Modulo per la presentazione delle osservazioni per i piani/programmi/progetti sottoposti a procedimenti di valutazione ambientale di competenza statale

ID: Codice procedura (ID_VIP/ID_MATTM): 12691

“Progetto di un impianto eolico denominato “Pitigliano” ubicato nei comuni di Pitigliano (GR) e Sorano (GR) costituito da 20 (venti) aerogeneratori di potenza nominale 7,0 MW per un totale di 140,0 MW con relative opere connesse ed infrastrutture indispensabili”

TESTO DELLE OSSERVAZIONI

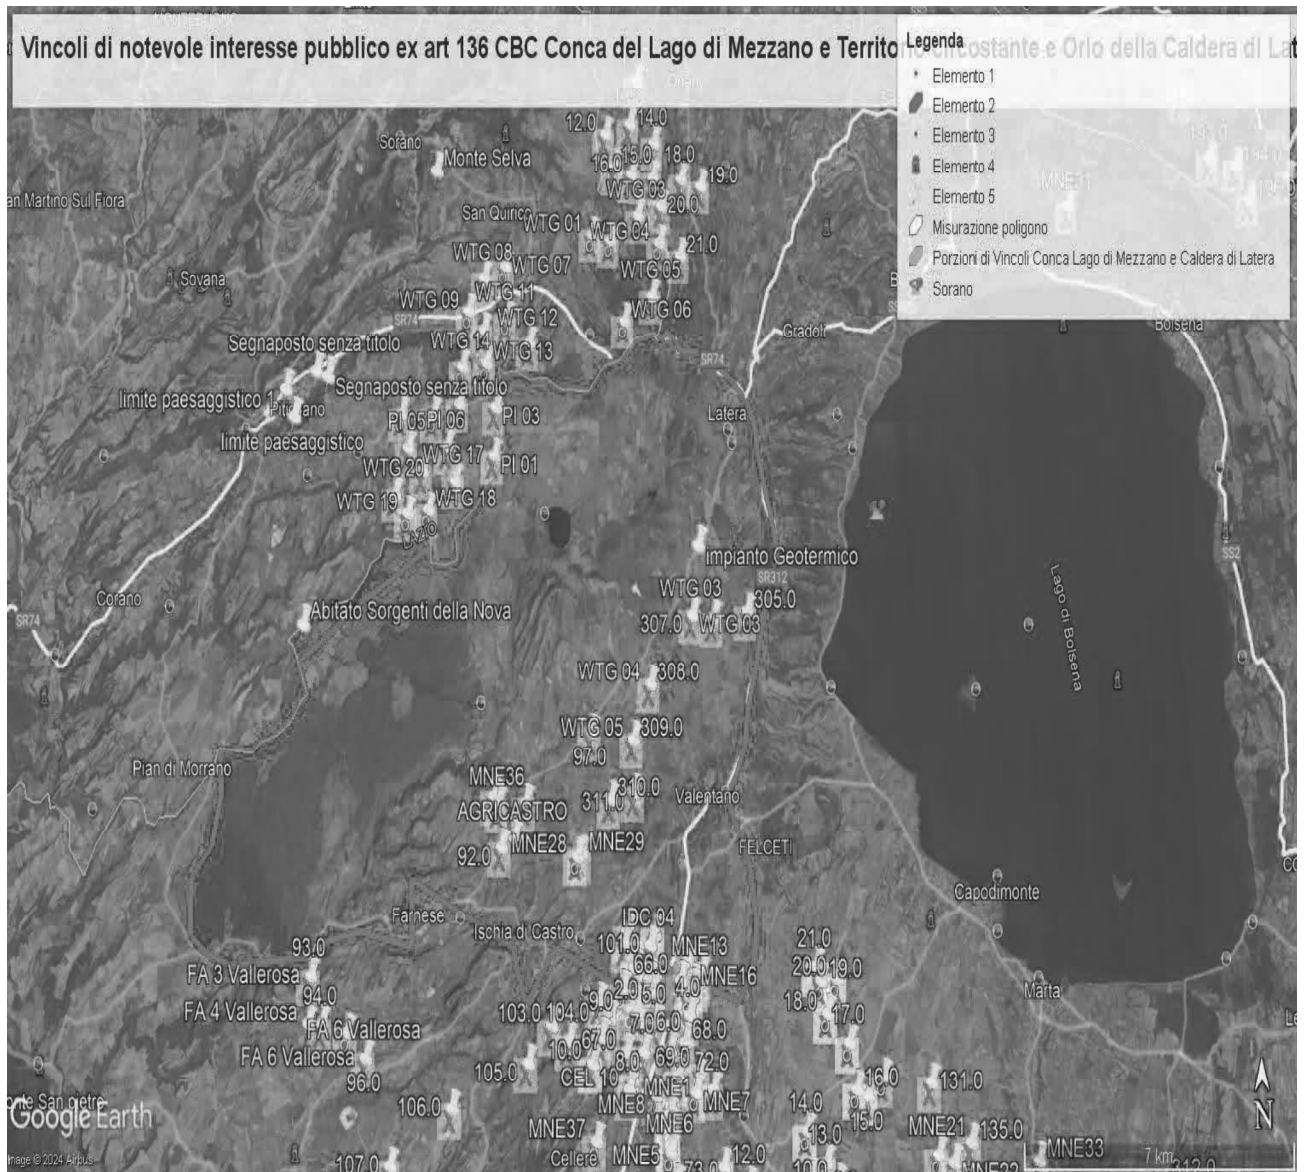
Al contrario si evidenzia che l'impianto eolico industriale citato non solo ricadrebbe con tutti e 20 gli aerogeneratori all'interno delle fasce di rispetto di 3 km di due vincoli paesaggistici di notevole interesse pubblico esistenti nella Regione Lazio e con una parte di essi nel vincolo paesaggistico del Centro abitato di Sorano (GR) quindi in aree non idonee all'installazione di impianti di energia rinnovabile. Addirittura, alcuni aerogeneratori sarebbero ubicati a poche centinaia di metri dai perimetri dei due vincoli paesaggistici laziali ex art 136 del CBC.

Inoltre, come sostiene la Proponente parte dell'impianto si verrebbe a trovare a 3,5 km dal centro abitato di Sorano. Infatti, tre degli aerogeneratori WTG 08, 09, 10 sono addirittura all'interno delle fasce di rispetto dei 3 km del suo vincolo paesaggistico di notevole interesse pubblico ex art 136 del CBC. Si evidenzia che così si crea

Come è illustrato nell'immagine si ribadisce che l'impianto industriale "Pitigliano" ricade completamente all'interno delle fasce di rispetto dei due vincoli di notevole

IMMAGINE n. 2 Impianto eolico industriale “Pitigliano” e distanze aerogeneratori dai Vincoli della Conca del Lago di Mezzano...

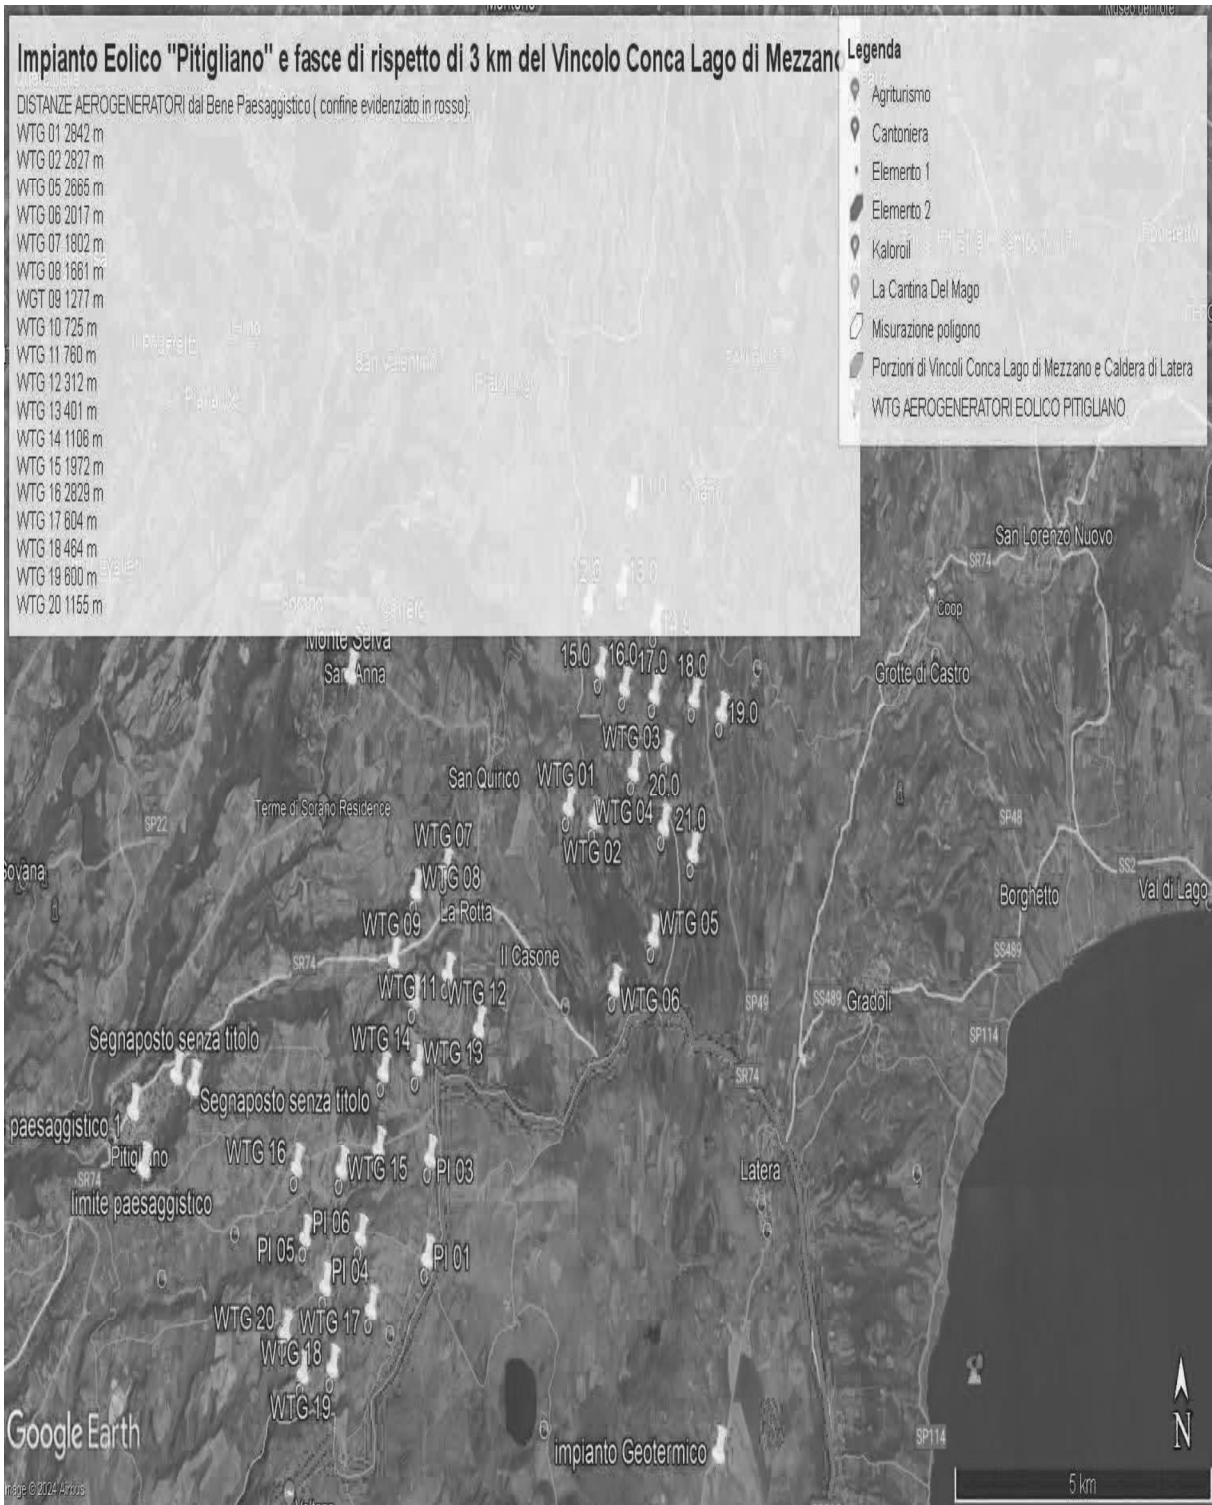
interesse pubblico e lambisce quelle di un terzo vincolo e quindi come affermato dal Consiglio di Stato nelle sentenze citate, l'impianto è insediato in area non idonea ai sensi dell'art. 20 comma 8 lettera c quater del D.Lgs. n. 199/2021 e ss.mm.ii al contrario di quanto sostiene la proponente.
